监 理 通 知 单

工程名称：云杉清能沿海高速互通区光伏发电项目(兴桥蔡桥)

编号：ZHJL-YHGS-06

事由：关于立柱焊接质量问题

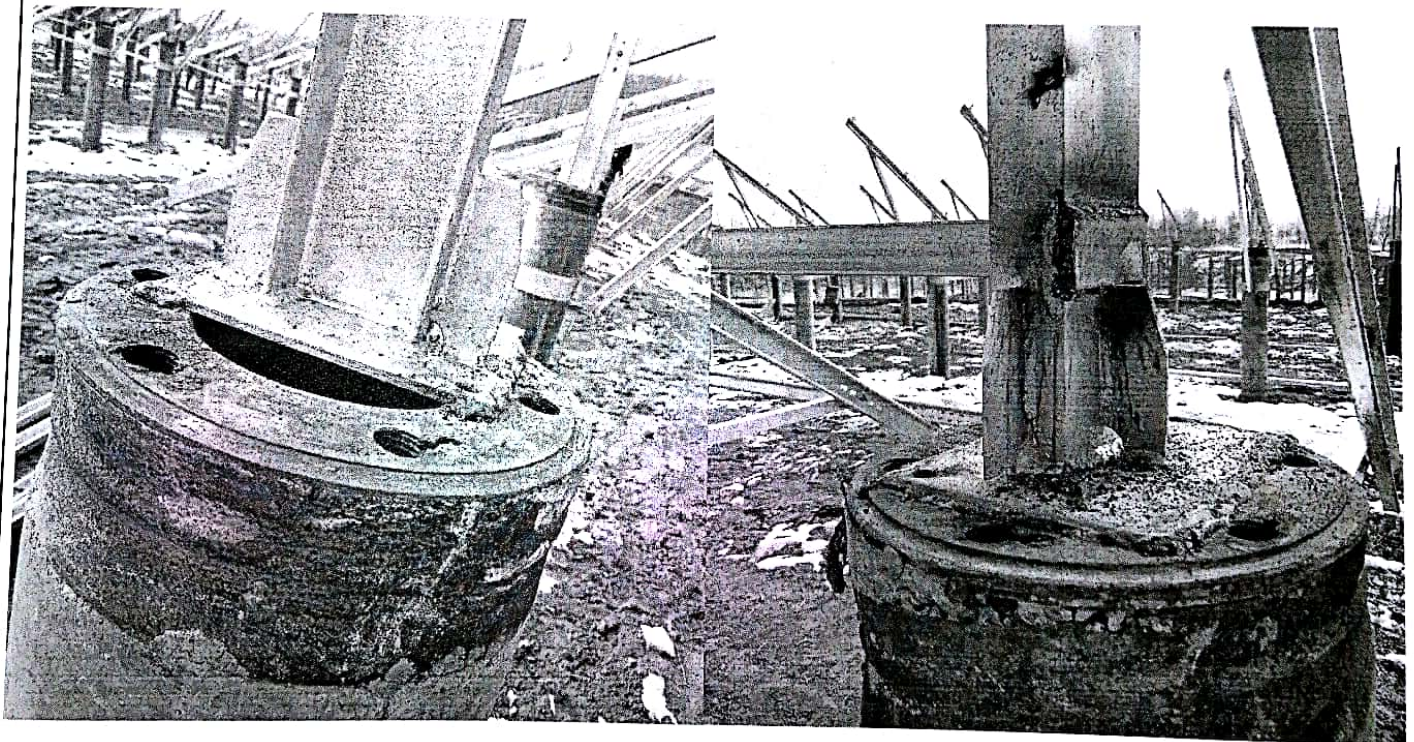
与业主巡视现场发现立柱焊接存在以下问题：

- 1、焊接存在点焊、漏焊，焊缝高度宽度不符合规范等要求
- 2、桩头未清理除锈就进行焊接，存在断焊、夹渣焊接不实情况。
- 3、桩头孔洞处未封堵焊接，应按规范要求加焊钢板或钢筋。
- 4、焊接完成后及时清理焊渣并做好防腐工作

以上情况请你方及时处理，并对相关施工人员进行技术交底培训，对不合格的焊接重新施工，严把工程质量，防止此类事件再次发生。
